PETTER J. RASMUSSEN AS
RÅDGIVENDE INGENIØRER
& ARKITEKTER

På vegne av tiltakshaver, IFF DuPont Nutrition Norge AS søker vi om endring i gitt rammetillatelse. Endringen gjelder en justering i posisjon av pumpeikum, samt redusert lengde på ledning for sjøvannsinntak.

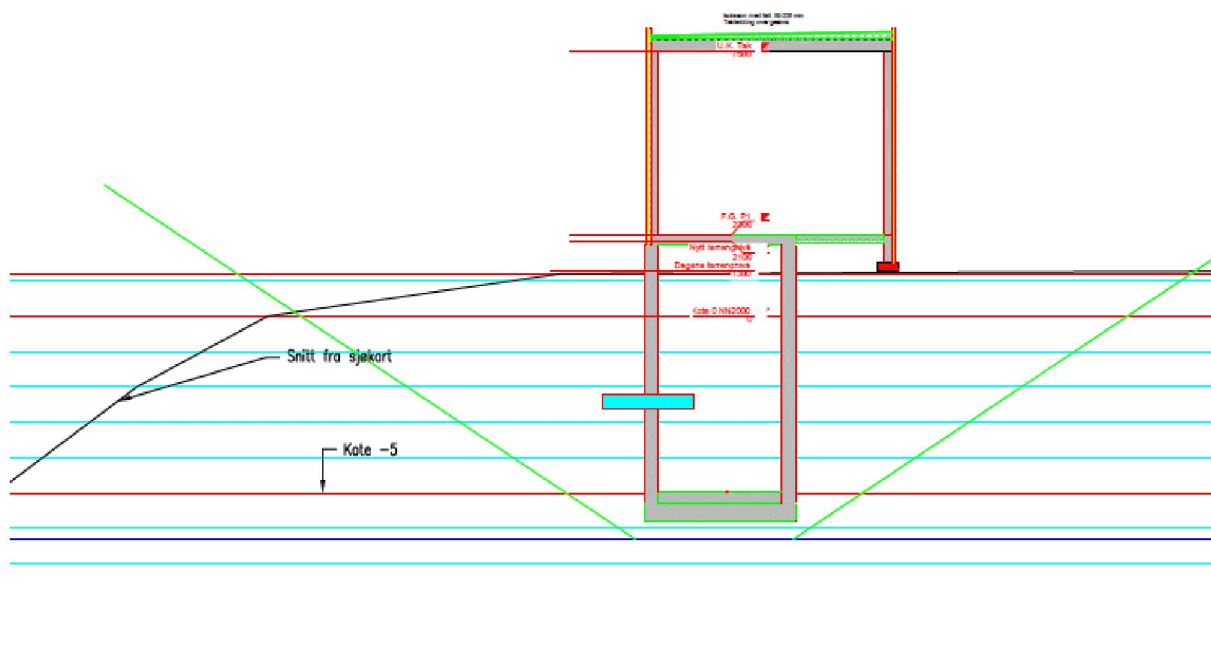
I detaljprosjekteringen etter at rammetillatelsen ble gitt, har det kommet frem at omsøkt plassering gir utfordringer med tanke på steinfyllingen mot sjø som vil være vanskelige å håndtere. Man ville bl.a. fått åpen sjø inn i byggegropen. Dette ønsker man å unngå. Se oppdatert plassering i vedlegg E1.

Grønn skravur viser omsøkt plassering. Ny plassering angitt med røde linjer og koordinater.

Denne plasseringen gjør det mulig å bygge pumpekum uten å måtte etablere ny kai/fylling i sjø i vest, og gir også tryggere arbeidsforhold under utførelsesfasen når graveskråningen mot sjø ikke er åpen.

Prinsipp i snitt under:

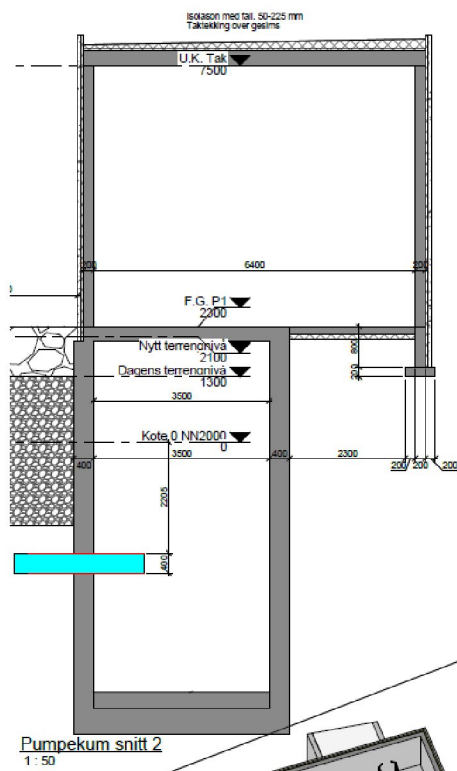
For å fungere etter formålet må pumpekummen etableres med såle ned mot kote -6, som det også er opplyst om i en tidligere innsending til kommunen.

2. Redusert trasé sjøvannsledning

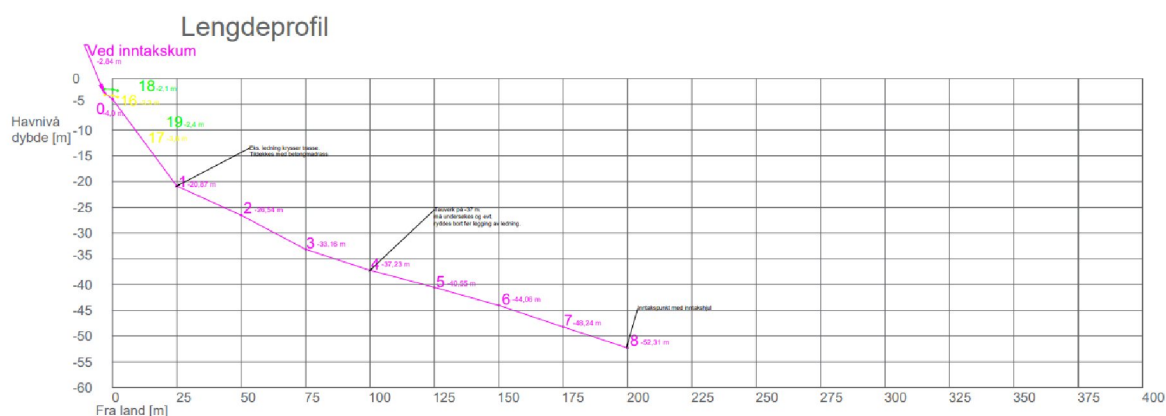
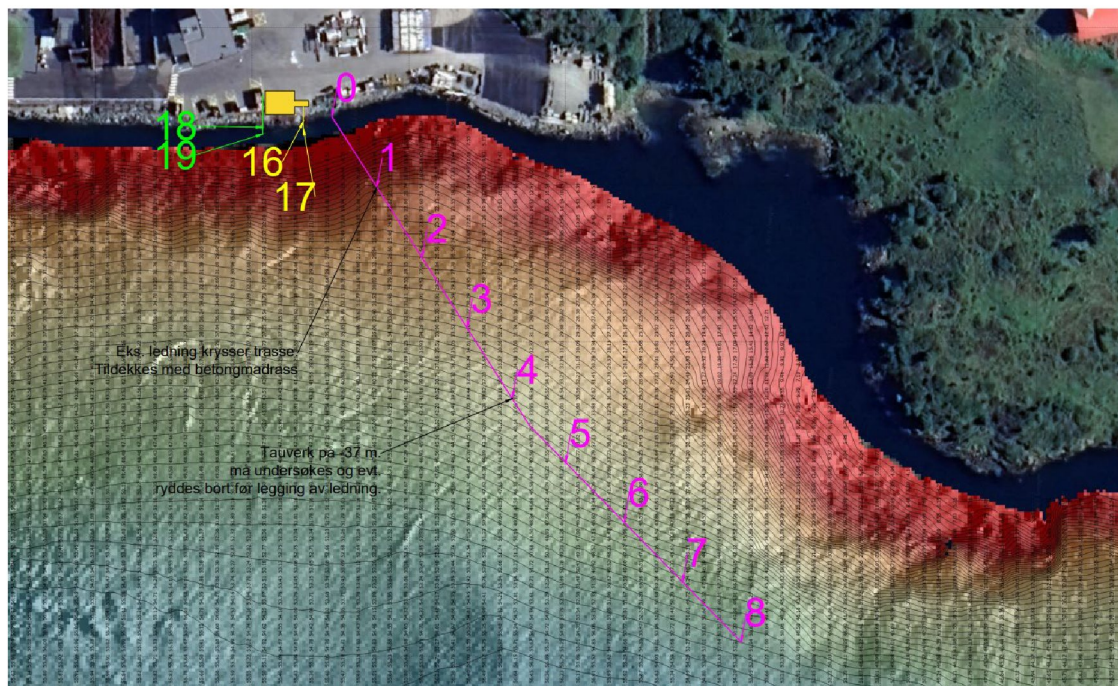
I detaljeringen av sjøvannsledningen har det blitt klart at man ikke har behov for en like lang sjøvannsledning som tidligere omsøkt. Traséen forkortes derfor betydelig. Se utsnitt under, samt vedlegg Q1.

Endringer i trasé har fått godkjenning fra Kystverket. Se vedlegg Q2.
